PARIS GOUTTE D'OR

Contributions et modifications apportées par **Paris-Goutte d'Or** au projet de réaménagement des squares Léon et Saint Bernard

14/05/2004

Contribution et modifications apportées par Paris-Goutte d'Or au projet de réaménagement des squares Léon et Saint Bernard.

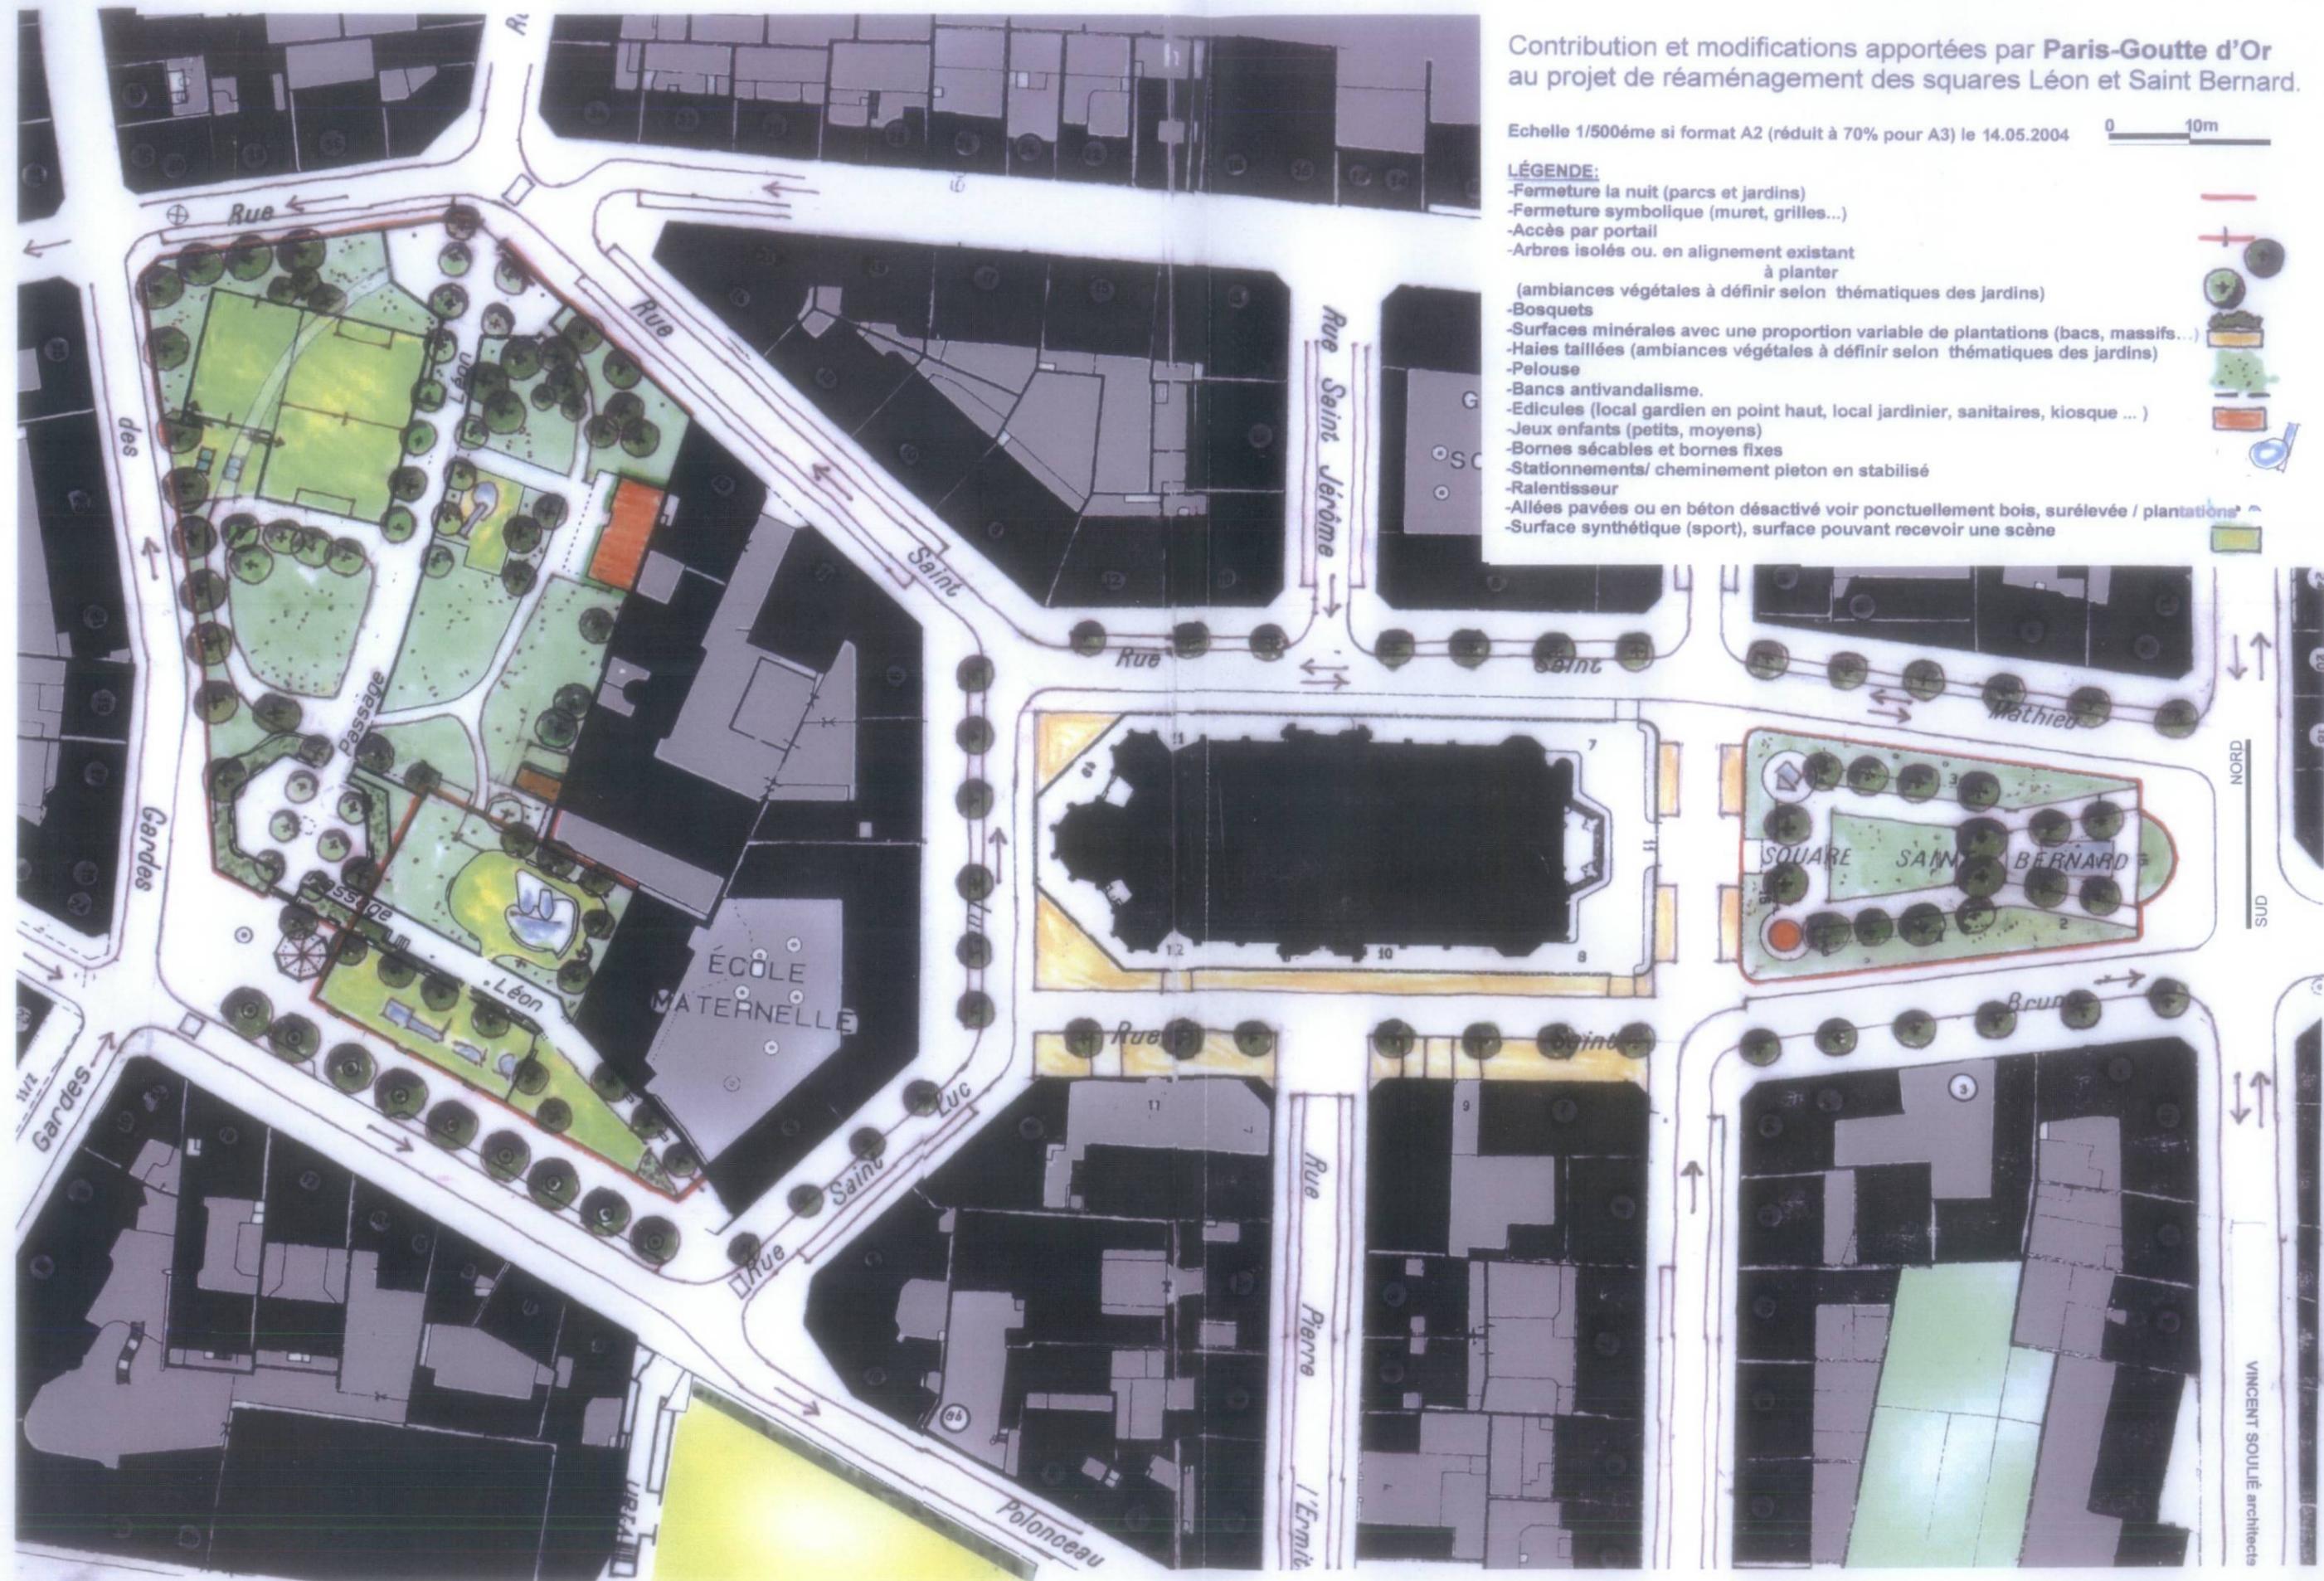
- Conserver tous les arbres de haute tige existants (voir le relevé précis sur le plan)
- Proposer une thématique/ambiances végétales.

- Réhabiliter les mobiliers existants.
- Unifier le square par la couleur verte (voir plan) (lasure sur les murets, gazon synthétique, filets de protection des terrains de jeux, peintures des bâtiments etc.).

- Transformation de la section de rue Affre devant l'église en un parvis minéral, piétonnier et non clos (voir le plan). Cette solution a l'avantage de conserver le caractère monumental de l'édifice néo-gothique, dont la perspective et l'accès serait altéré par l'annexion de la rue Affre au Square Saint-Bernard comme proposée dans le projet actuel.
- Végétalisation éventuelle et ponctuelle du parvis. Suppression totale du stationnement devant et autour de l'église soit en limitant la largeur de la chaussée, soit en interdisant toute circulation automobile.
